Märkused 11.11.2024

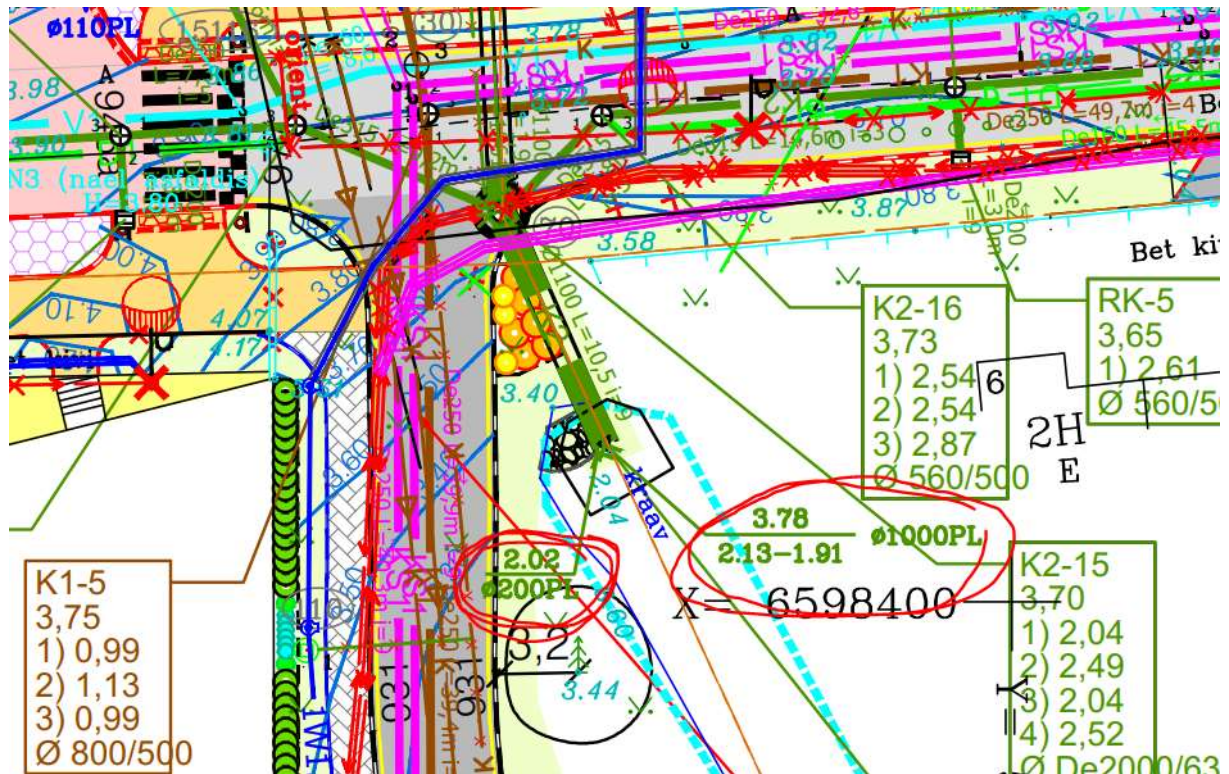
- Teie varasemast vastusest oleme aru saanud, et olemasolevad sademeveetorud (200PL ja 1000PL), mis suubuvad Pringi kraavi, likvideeritakse. Palume kajastada ka vastav info asendiplaanil, et oleks üheselt mõisteta, et antud olemasolevad torud likvideeritakse.

- Palume eemaldada asendiplaanilt antud profiili joonis, kuna antud projektide raames ei rajata riigitee alusele maaüksusele maakaableid ning seega on joonis eksitav.
